INFORME TÉCNICO DE INSPECCIÓN AL SITIO DE DESARROLLO DEL PROYECTO

Proyecto:	Cantera Las Lajas.		
Categoría:	II		
Promotor:	Piedra Dura, S.A.		
Representante Legal:	Ricardo Augusto Moreno Castro		
Ubicación:	Corregimientos de Llano Largo y de La Espigadilla, distrito de Los Santos, provincia de Los Santos.		
Expediente No.:	IIM-005-19.		
Fecha de la inspección:	30 de Julio de 2019.		
Fecha del Informe:	31 de Julio de 2019.		
Participantes:	Nombre	Cargo	Institución
	Israel Vergara Medina.	Evaluador Ambiental.	Ministerio de Ambiente.
	Juan J. Vega.	Jefe Encargado de la Sección de Evaluación de Impacto Ambiental.	Ministerio de Ambiente.

DEIA-DEEIA-AC-0145-2108-2019

**INFORMACIÓN ACLARATORIA
NOTA DEIA-DEEIA-AC-0145-2108-2019**

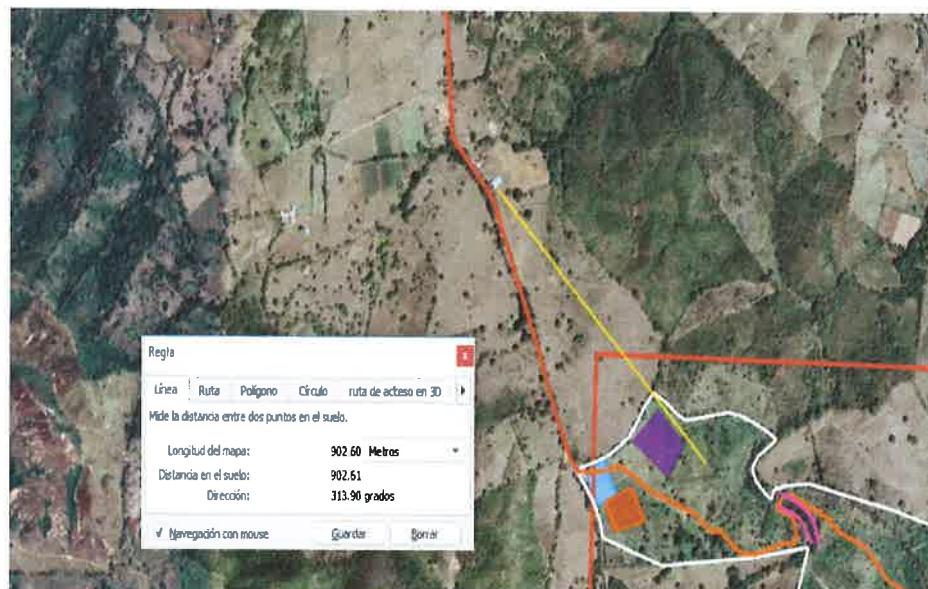
- Aclarar si construirán estructuras que permitan la conexión del terreno en la zona donde pasan las quebradas. En caso de ser afirmativa la respuesta, se solicita:

Respuesta: Para desarrollar el proyecto, no se requiere construir estructuras que permitan la conexión del terreno en la zona donde pasa la quebrada La Laja, única fuente de agua superficial existente en el polígono donde este se desarrollará, debido a que su caudal es bajo, aún en la estación lluviosa y el tránsito de vehículos por esta no será frecuente. En consecuencia, **No Aplica** lo solicitado en este inciso.

Fuente: Google Earth

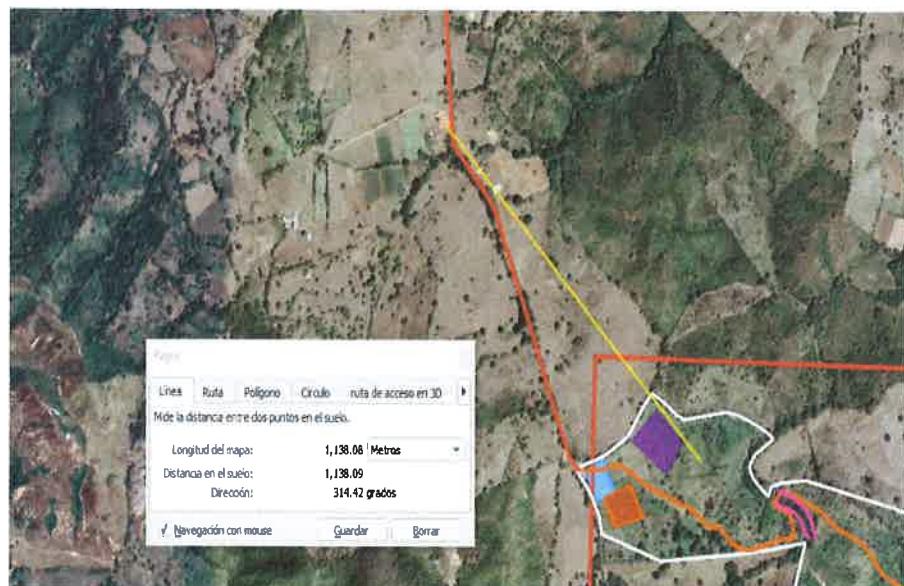
- Indicar las condiciones y distancia mínima de las infraestructuras que se verán posiblemente afectadas por los trabajos de voladuras (incluir coordenadas UTM con Datum de referencia).

Respuesta: Las infraestructuras más cercanas al área de voladuras son:

- Una galera y casa de zinc. Uso de finca. La galera es abierta (sin paredes), de techo de zinc, postes de tubos de metal, condiciones buenas. La casa es de techo y paredes de zinc, sus condiciones no son las mejores. La distancia medida en línea recta del sitio donde se realizarán las voladuras más cercanas a estas infraestructuras es de 902.60 metros y las coordenadas UTM Datum WGS 84 de estas son: 564380 E; 873039 N.
